工程指示 / 要求簡箋(E.I.)

工程指示編號：EI/ 0663 /19

工程名稱：日出康城7期(平台)

工程項目：各項目地盤用通道門修改

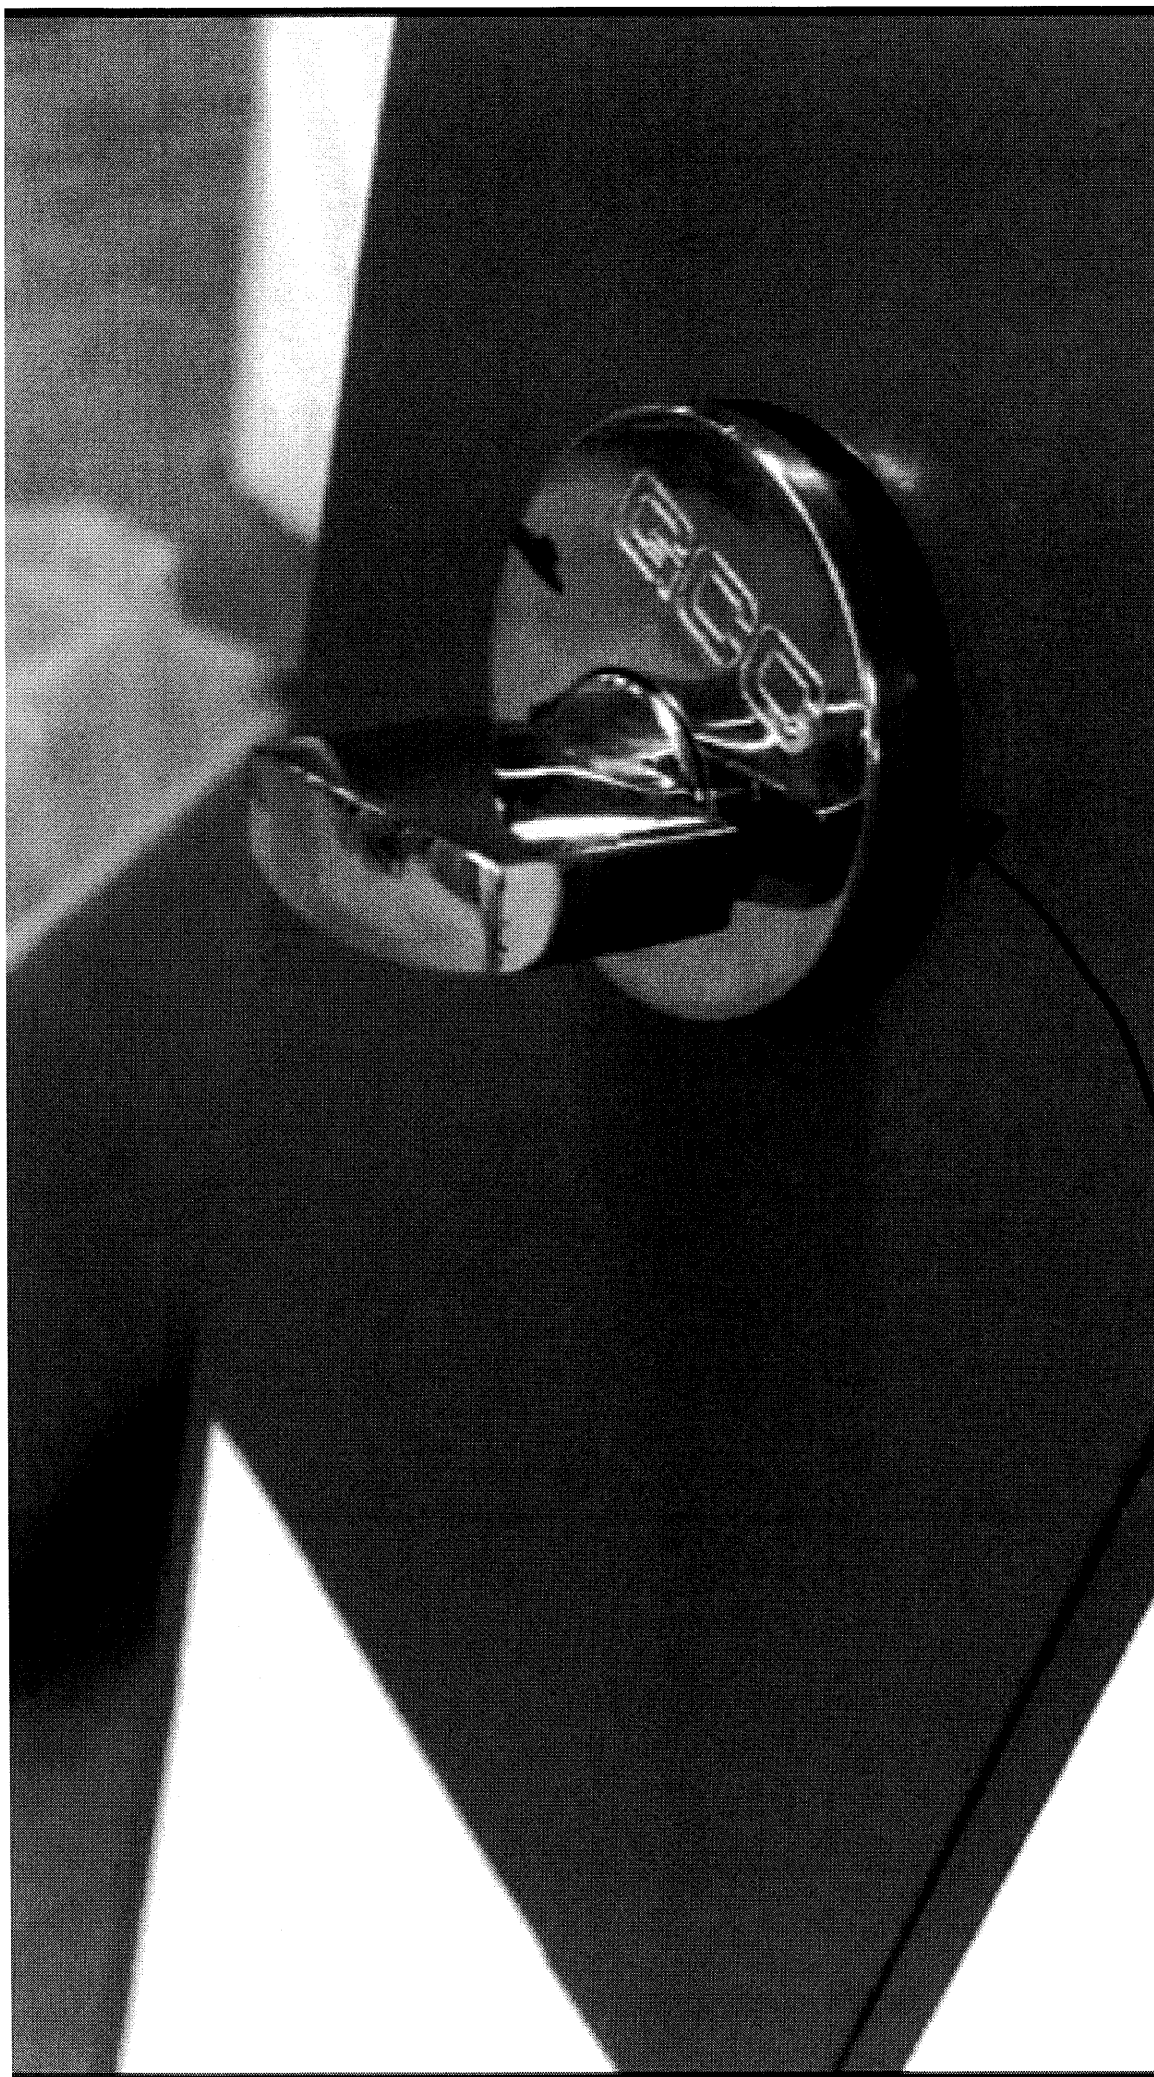
通道門安裝底鎖配件指示。

① 安裝底鎖芯取消墊底墊圈

② 裝上鎖芯後，周邊唧膠(791古銅色)

鎮芯周边卸膠收口
